軽微な変更届

開発構想届 受付番号	第 73 / 号									
開発構想の名称	清荒神二丁目宅地造成工事 /									
開発事業区域 の位置	宝塚市 清荒神二丁目141番5、141番6 /									
協定締結年月日	年 月 日									
標識の修正(予定)日	令和7年 8 月 20 日 /									
変更の理由	①開発事業者の住所、氏名変更 / ②給排水計画平面図の変更 /									
変更箇所一覧(項目が多い場合は同様式の別紙で提出してください。)										
変更項目

図面名	給排水計画平面図		
所在地	宝塚市清荒神 丁H141番5, 141番6		
申請名	特定開発許可申請	図番	
作製日	2025年7月10日	縮尺	1 : 200
株式会社 JFDプラン			
〒550-0005 大阪府西区西木町1丁目1番1号 オリックス木町ビル10階			
TEL 06-6585-7417 FAX 06-6585-7418

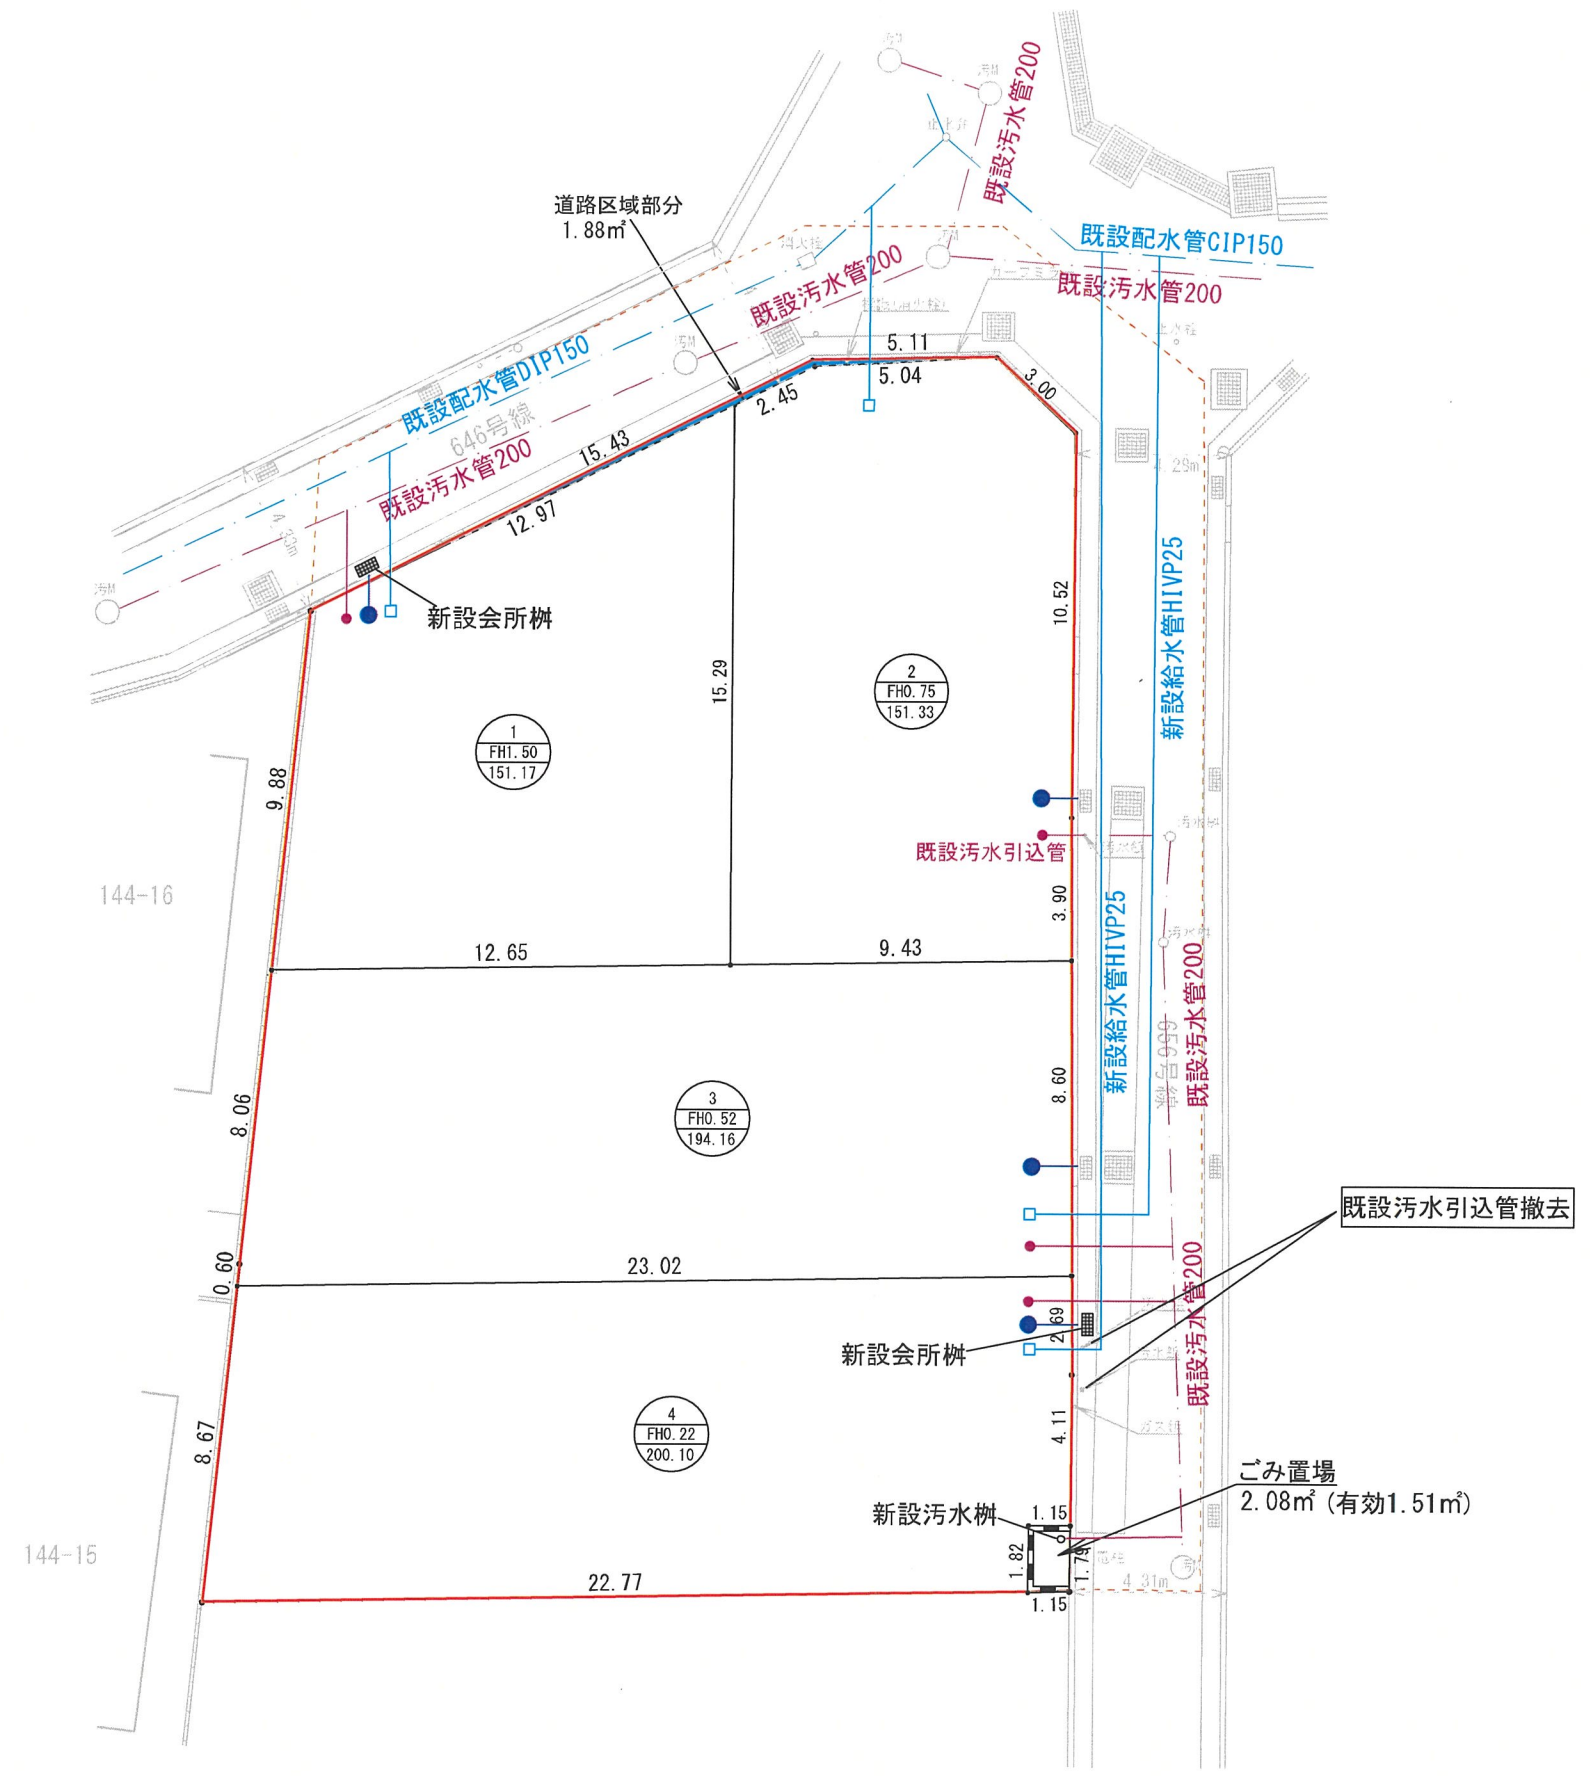
<table><tr> <th>新旧</th> <th>旧</th> <th>新</th> </tr><tr> <td>②給排水計画平面図の変更</td> <td>②給排水一部変更、新設会所^{かし}追加</td> <td>②給排水一部変更、新設会所^{追加}</td> </tr></table>

変更後
